číslo zakázky:	stavba: Uherský Brod – propojení ulice Pod valy s ulicí U Porážky	číslo přílohy: A	list číslo:
	20- 2020	objekt: Průvodní zpráva	číslo revize:	1

Dokumentace je zpracovaná na základě objednávky č. 528/20/2900 Města Uherský Brod ze dne 17.6. 2020. Předmětem zakázky je zpracování revize studie Propojení ulic U Porážky a ulice U Žlebu ve vztahu k areálu společnosti Raciola. Požaduje se zohlednit rozvoj areálu Racioly a zajištění obsluhy ostatních objektů v blízkosti železnice.

K navrženému řešení se dne 10.11. 2020 e-mailem vyjádřil zástupce Správy železnic (Ing. Roman Hučko) s následnou reakcí projektanta (zelená):

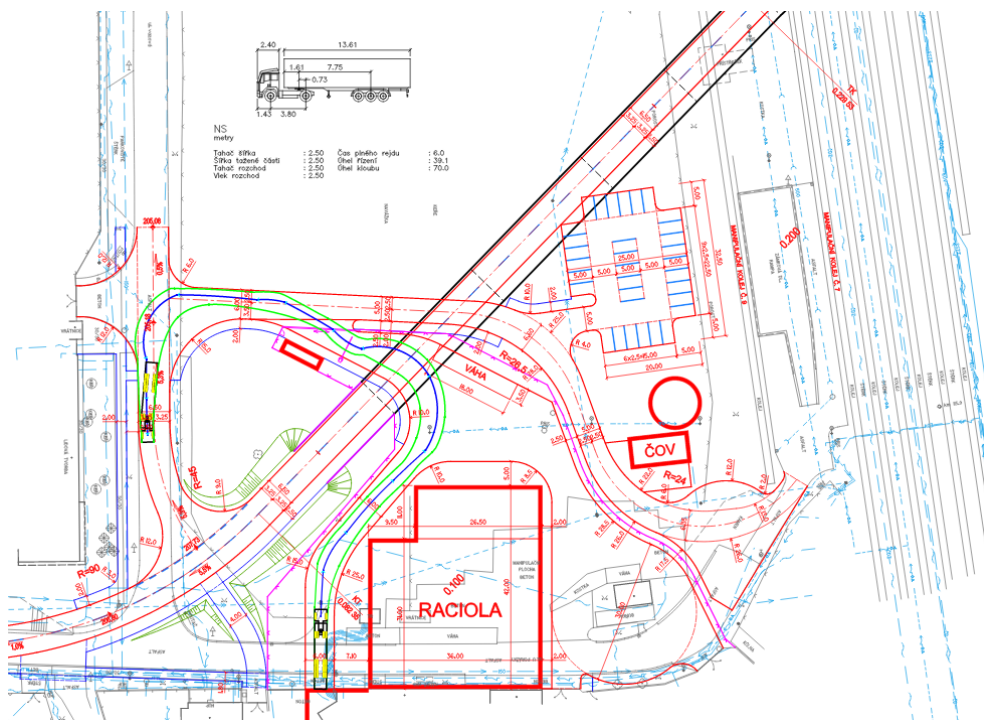
1. Vlečné křivky

1.1 Nerozumím vyjádření projektanta ohledně vlečných křivek

- návěs by měl být pro délku 16,5 m (což asi je, ale taková kóta v situaci chybí)

- co znamená obdoba 18 m (viz příloha?)

- tu vlečnou křivku 18 m (zřejmě pro soupravy nákladního auta s přívěsem) jsem nenašel

Projektant sice krásně zakreslil vlečné křivky, ale využil k tomu celou šířku **obousměrné** komunikace a to navíc v takovém rozsahu, že situace na místě bude zřejmě pro účastníky provozu zcela nepřehledná a tudíž jde asi o nebezpečnou situaci. Nemůžeme předpokládat, že při vjezdu či výjezdu dlouhé soupravy se tato nepotká např. jen s krátkým osobním autem.

A přes objekty ČOV a oplocení nebude do tohoto prostoru vidět.

Minimálně se musí rozšířit vjezd ještě o šířku pruhu pro další vozidlo. Stavba je projektována jistě min. na 100 let a pak už s tím nepůjde nic udělat! Stávající stav je daleko přehlednější!

..... **v Situaci je schéma vozidla**

..... **vlečné křivky jsou téměř stejné**

..... **vlečné křivky pro 16,5 m jsou obdobné jako pro 18 m**

..... **pohyb vozidel mezi sjezdem do areálu Racioly a nákladovou rampou je minimální**
..... **jízdní rychlost zde bude s ohledem na malý poloměr směrového oblouku nízká**
..... **vozovka charakteru obslužné s nízkou dopravní intenzitou se nenavrhují tak, aby se vlečné křivky nepřekrývaly (bylo by to neekonomické)**

..... **rozhled na jízdní rychlost 30 km/hod (Dz = 20 m) je dostatečný**
..... **nádrž ČOV by se dala posunout**

..... **viz bod 1.2**
..... **vozovku lze rozšířit, ale ne o celý jízdní pruh**
